PROYECTO FINAL DE GRADO

SEGUIMIENTO DE OBRA DEL MERCADO PROVISIONAL DE BADALONA

En el presente proyecto de final de grado se ha hecho un control de un seguimiento de obra del mercado provisional Maignon de Badalona. Consta de un conjunto de fichas que describen los fallos, errores e incoherencias que han surgido en fase de proyecto y en fase de ejecución.

Figure 3.2.4 Nombre de marches

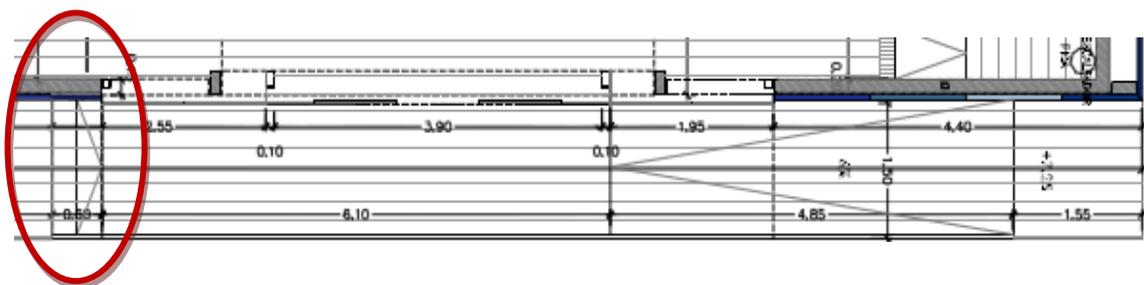
Nom	Type	Nombre Global	Numéro du Plan
Nombre de marches	INCOHÉRENCE	3	A02

Sur plusieurs niveaux, on apprécie quelques incohérences concernant la conception de la rampe et les marches. En créant cette incertitude, on a eu bien de doutes au sujet de l'orientation de la rampe afin d'obtenir une pente appropriée pour les personnes handicapées.

Ainsi, nous voyons des plans avec des hauteurs différentes à sauver et par conséquent, un nombre différent de mesures.

Figure 3.2.6 Hauteur du mur

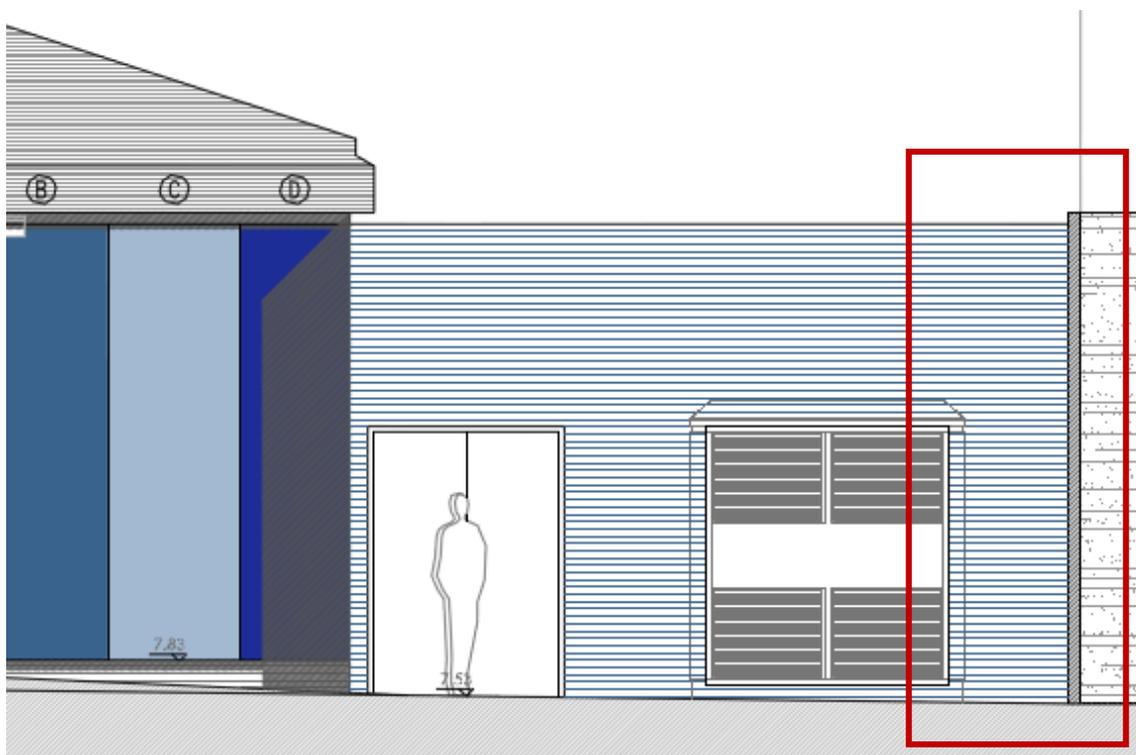
Nom	Type	Nombre Global	Numéro du Plan
Hauteur du mur	ERREUR	1	A03

En termes d'élévation, il manquerait certaines dimensions, telles que la hauteur du mur contigu à l'église. Le mur n'est pas conçu avec les dimensions réelles n'étant pas encore en mesure de confirmer la hauteur réelle du mur adjacent.

La solution serait opter pour avoir tous les blocs de construction bien délimité pour ainsi, éviter des erreurs. La responsabilité de l'erreur se situe dans la phase de planification. L'erreur de devrait pas se produire si l'on prend correctement les mesures des éléments existants, si l'on étudie le projet avec attention et si l'on met d'accord tous les éléments.

Figure 3.2.7 Pente d'orifice d'écoulement

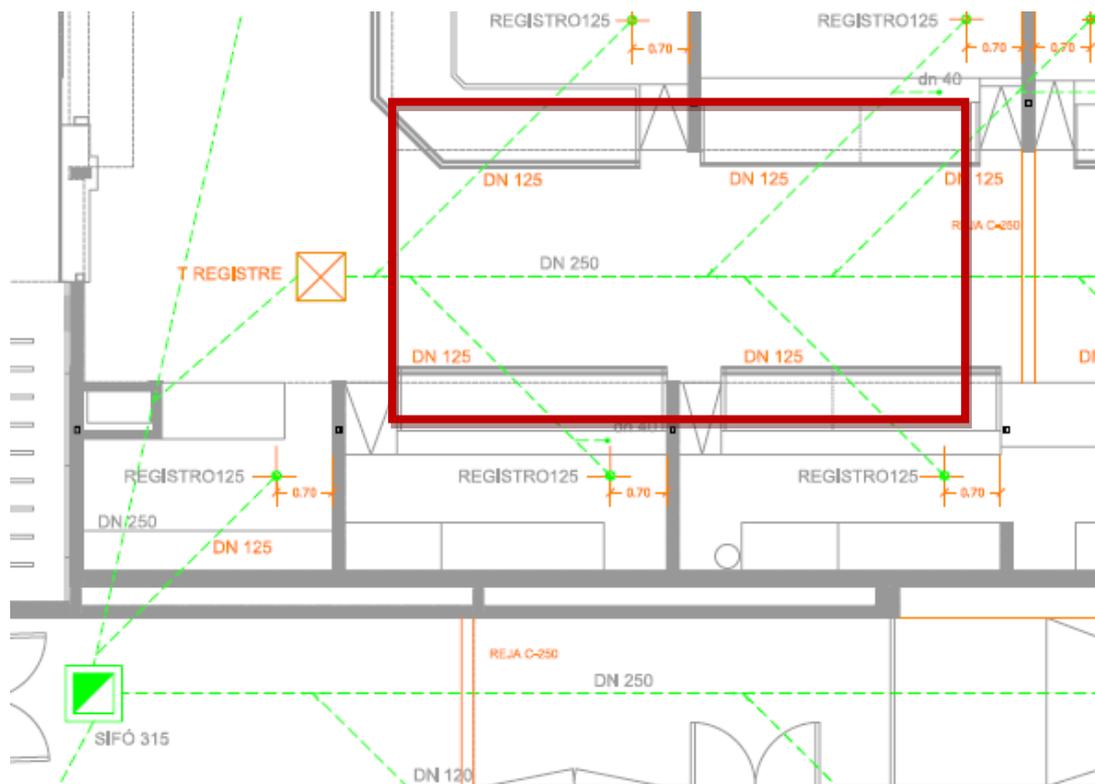
Nom	Type	Nombre Global	Numéro du Plan
Pente d'orifice d'écoulement	ERREUR	2	106

Par rapport à l'assainissement son marqué les orifices d'écoulements aussi bien ceux la zone des stands, que ceux de la zone des services. Il manque indiquer les rampes avec leurs déclivités et leurs nombres correspondant. Pour un bon écoulement il faut une bonne étanchéité c'est pourquoi il faut savoir l'emplacement des orifices d'écoulements dans le stade de la planification. (Voir figure 3.2.7)

Figure 3.2.8 Réseau d'eau et de feu

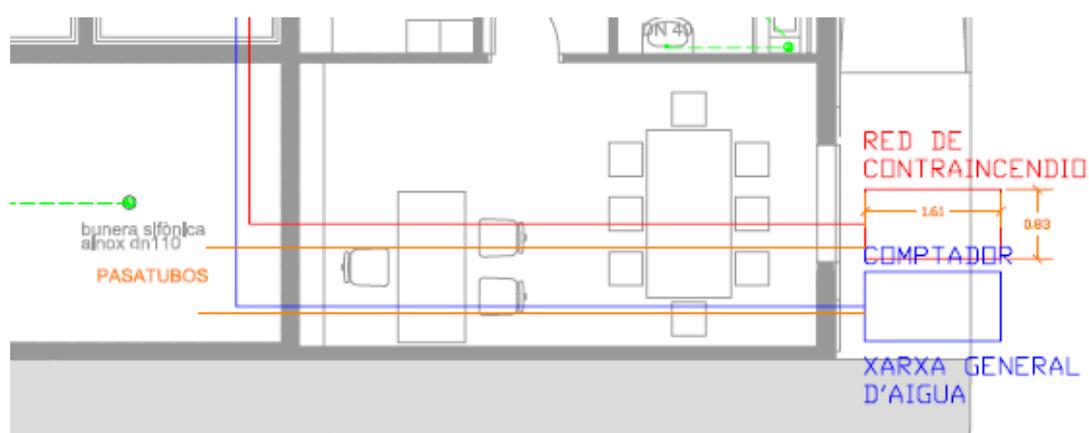
Nom	Type	Nombre global	Numero du Plan
Réseau d'eau et de feu.	ERREUR	3	106

Au plan d'assainissement il manque indiquer l'emplacement avec les dimensions du coffret de l'ensemble du réseau général d'eau et de feu.

Il n'y a que un graphique provisoire de ces installations lorsqu'il il faudrait que ce soit quelque chose de précis tel que requis par le projet.

Figure 3.2.9 Forme de pente

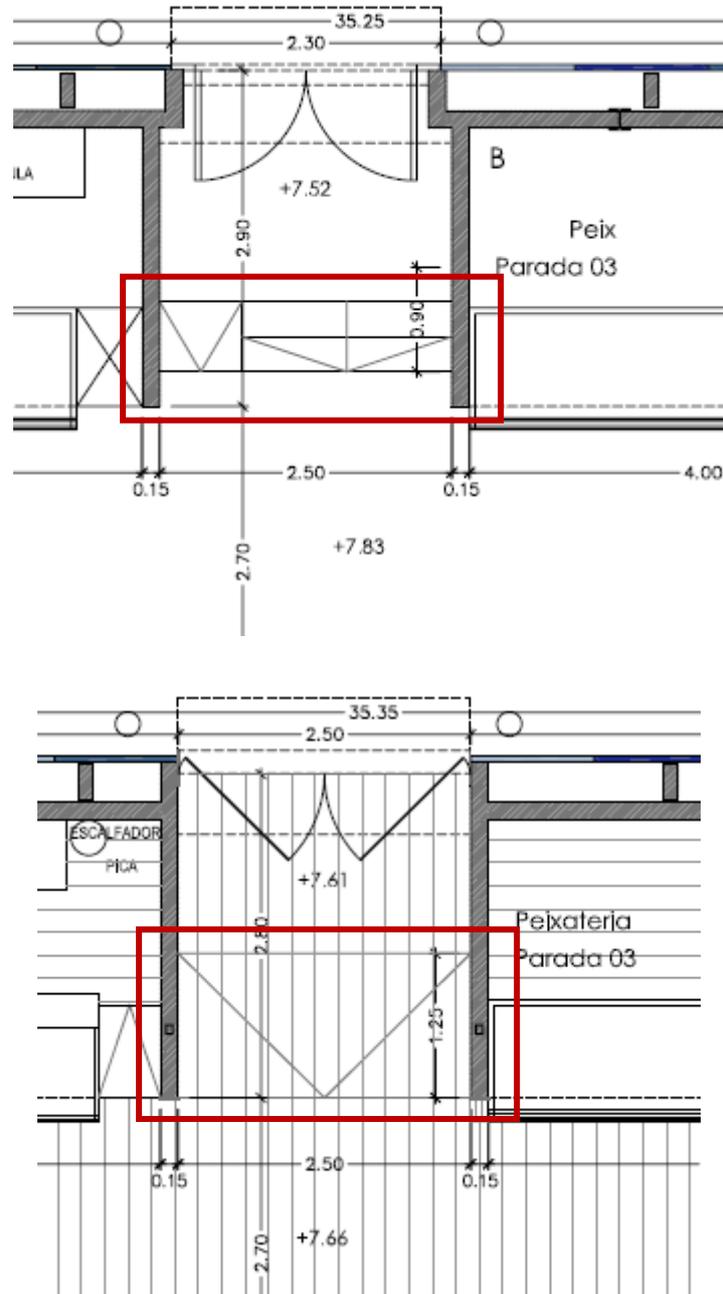
Nom	Type	Nombre Global	Numéro du Plan
Forme de pente	ERREUR	4	A02

L'accès latéral du marché est représenté graphiquement par une rampe et des marches, tel qu'on a décidé au début, mais au cours des travaux au moment où l'on faisait la déclivité, monsieur l'architecte a décidé de le changer en faisant le tout en rampe, puisque le couloir n'est pas très large et la séparation serait ridicule. Et en plus, les portes ouvrent en deux montants battants et vu leur dimensions, elles ne laisseraient pas faire leur virage correctement.

Figure 3.2.10 Poutres

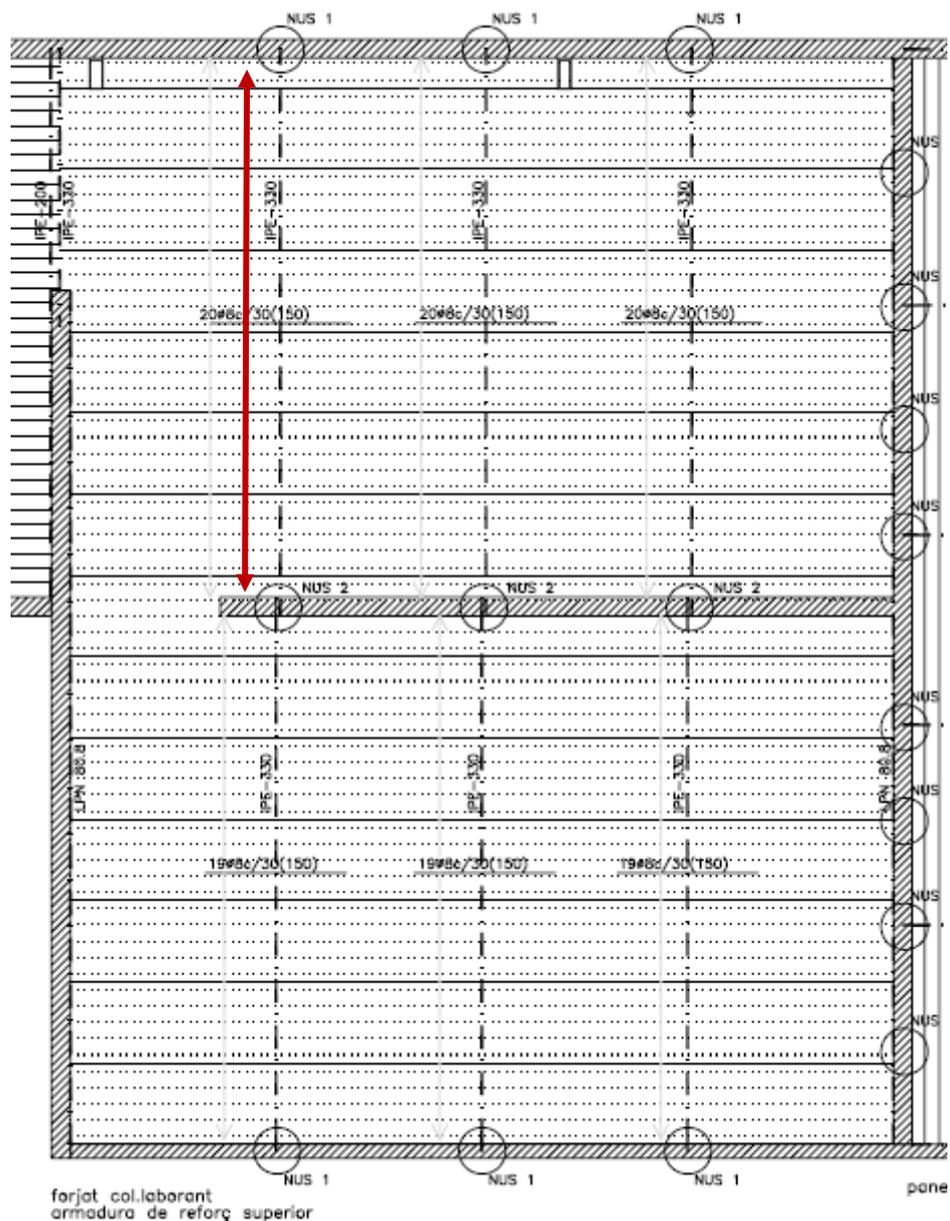
Nom	Type	Nombre Global	Numéro du Plan
Poutres	ERREUR	5	E03

Le calculateur des structures a commis une erreur lors du dimensionnement des poutres car il n'a pas créé de renfort vu la grande distance à franchir. Il devrait avoir conçu mettre un mur porteur supplémentaire pour supporter la charge des équipements de climatisation et de tuyaux de refroidissement.

Figure 3.2.12 Dimension de la pente

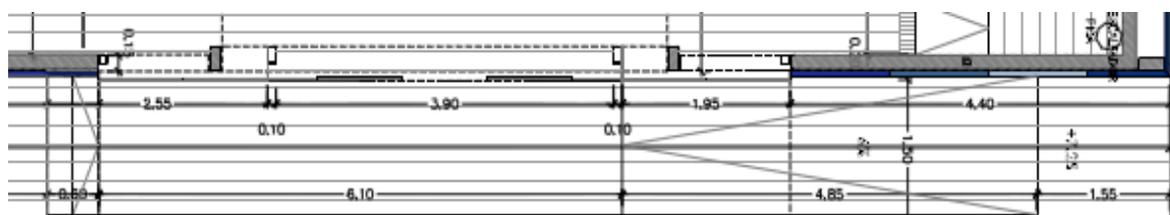
Nom	Type	Nombre Global	Numéro du Plan
Dimension de la pente	CONTRADICTION	1	A02

Il y a une contradiction évidente le long de certains plans, par rapport à la pente d'accès de la rue Arnús. La dimension de la rampe et sa déclivité change en fonction du niveau et du nombre de marches. Bien que tout au long des travaux, on a dû modifier ces plans par le changement total d'accès, on ne peut pas permettre de telles contradictions.

La solution à adopter, c'est de travailler avec la même base de plans. Elle est reliée à une erreur en phase de projet puisque ayant pris correctement les dimensions du terrain, on devrait savoir exactement, le nombre de marche dont on a besoin pour sauver la hauteur correspondante. En outre, si on a tous les plans rangés et actualisés, il n'y aura pas de conflits.

Figure 3.2.13 Semelles filantes

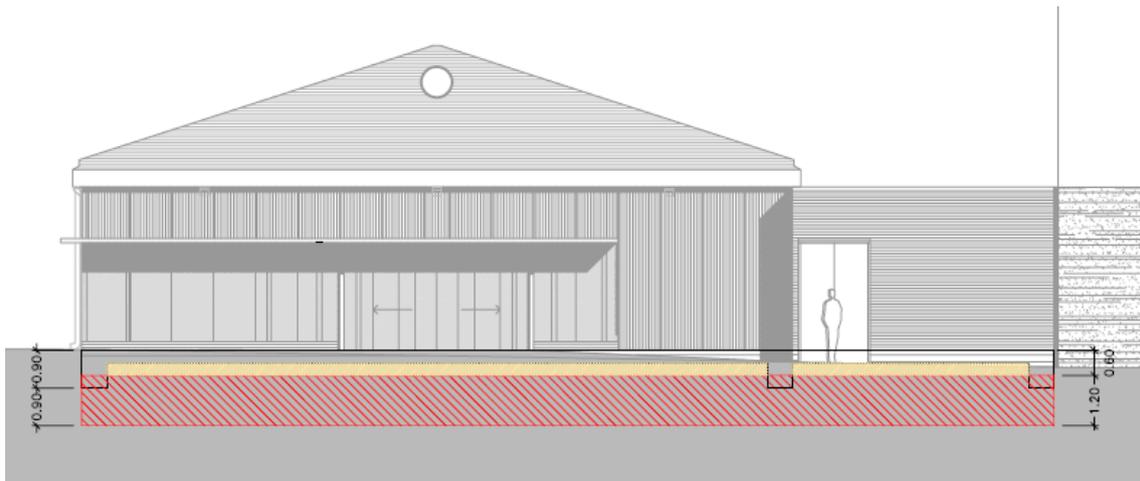
Nom	Type	Nombre Global	Numéro du Plan
Semelles filantes	CONTRADICTION	2	E01

Pendant le projet, on a décidé de construire une fondation avec des semelles filantes où reposeraient les piliers en acier galvanisé (zone de Stands) et de murs porteurs (la zone des bureaux et des poubelles)

Mais si l'on observe le niveau de la fondation on aperçoit une contradiction puisque on contemple l'exécution d'une dalle de 30cm HA-25/B20/I, en béton armé avec deux basiques inférieur et supérieur et des renforts inférieurs partiels et un périmètre de soutien.

Figura 4.1. 6 Puerta acceso exterior a zona de basuras

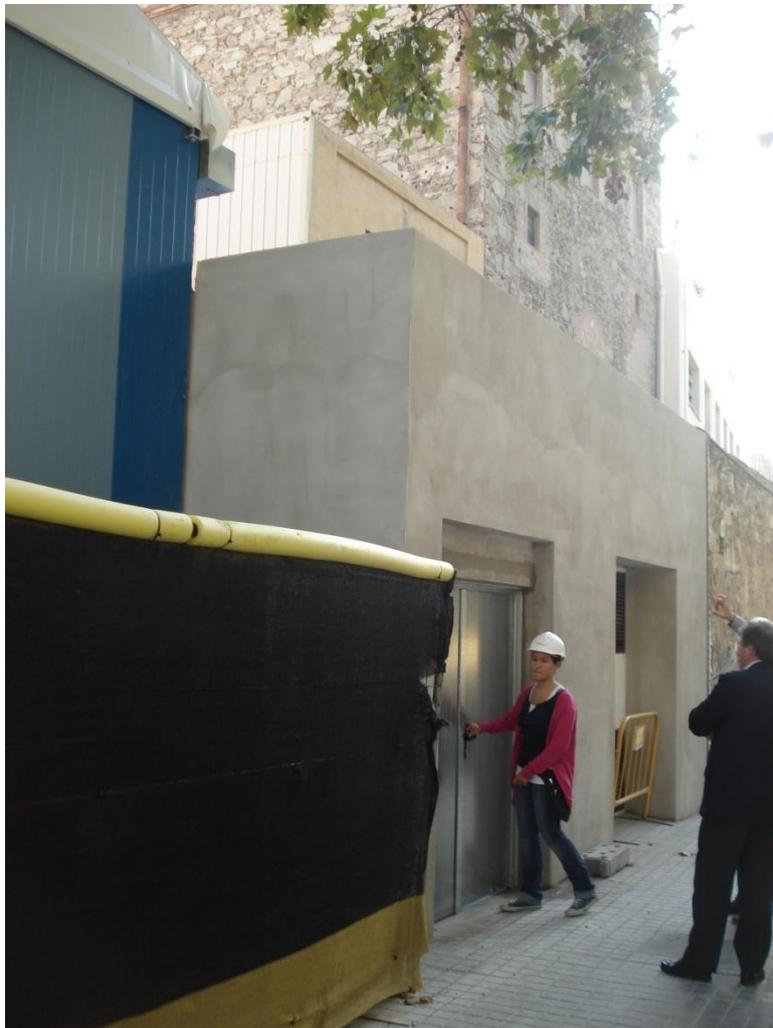
Se compró una puerta más pequeña que el hueco establecido en el proyecto. Fue un fallo del jefe de obra por no comunicar a la dirección facultativa del error, pero haciendo eso no ganó nada ya que tuvo que volver a pedir una puerta de las dimensiones originales y repicar la pared para poderla colocar.

Figura 4.1. 8 Inodoro

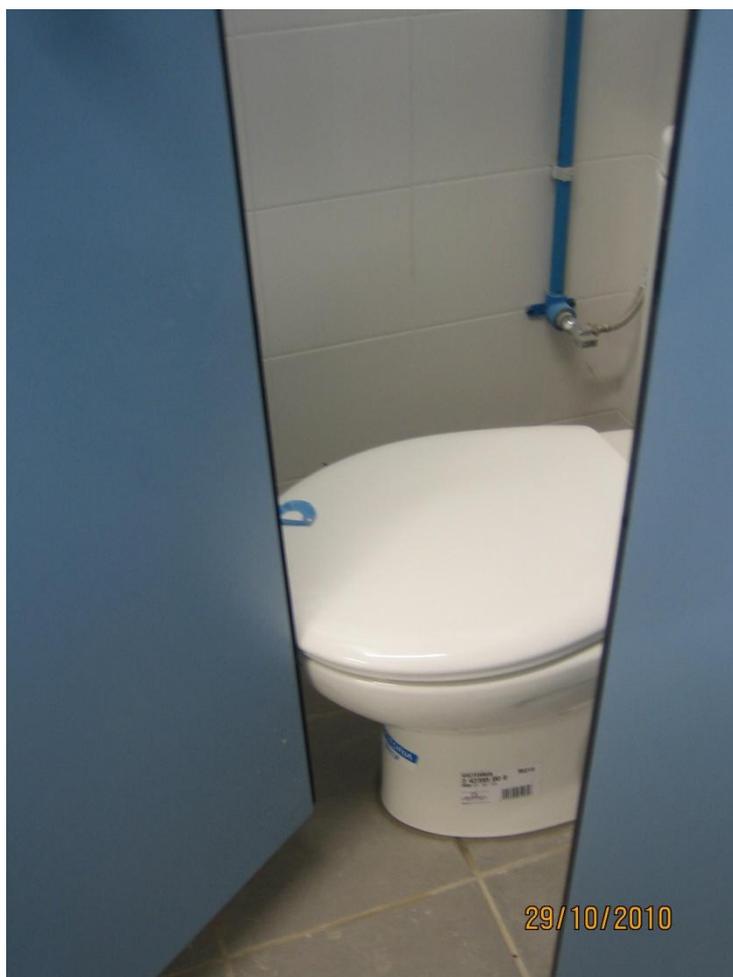
En uno de los inodoros del baño de mujeres, la puerta de trempa no puede abrir y cerrar bien. La solución adoptada es mover el inodoro para que pudiese hacer el trazado sin problemas.
